LICITACIÓN PÚBLICA LOCAL NO. AD/SC/018/2023
“ ADQUISICIÓN DE SUMINISTRO E INSALACIÓN DE MURO DE LAMBRIL PARA MODULO A”

JUNTA DE ACLARACIONES

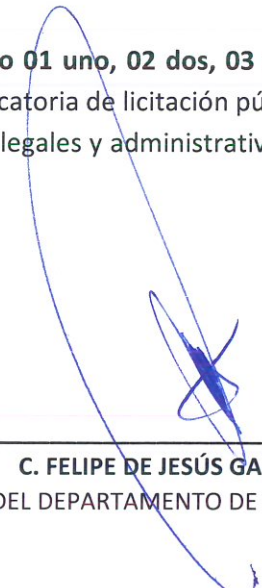
***PARTIDA NÚMERO 2.-**“PUERTA EN TAMBOR DE MADERA Y TRIPLAY DE 6MM DE 0.80 X 2.10 METROS, TERMINADO LISO SIMILAR EN COLOR AL EXISTENTE, HERRAJES SEGÚN ESPECIFICACIONES ANEXAS, SUMINISTRO E INSTALACIÓN INTEGRAL EN SANITARIO DE DIRECCIÓN GENERAL.” **(UNIDAD DE MEDIDA PIEZA) (CANTIDAD 1 UNO).**
